令和 3 年 2 月 3 日
三菱原子燃料株式会社

核燃料輸送物設計承認申請に関するコメント回答
(MX-6P 型核燃料輸送物)

令和 2 年 12 月 9 日の面談^{*1}(以降、前回面談)におけるコメント

(口)一第A.付8.2図 蓋板の計算モデル

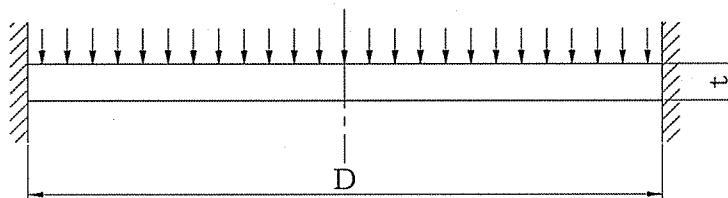
輸送中の振動による荷重の増幅の影響について、輸送容器胴部の健全性に加え、蓋板、蓋板締付けボルト及び底板の健全性についても評価を行うこととし、口章 A4.7 及び前回面談資料の付属書類一8(輸送中の振動による荷重の増幅の影響について)の見直しを行います。(別紙 1 及び別紙 5)

蓋板の計算モデルの寸法図を(口)一第A.付8.2図に示す。

円板の径は蓋板締付けボルトのピッチサークルとして、厚さはボルトの取付け部の厚さからガスケット溝高さを減じた寸法を仮定する。
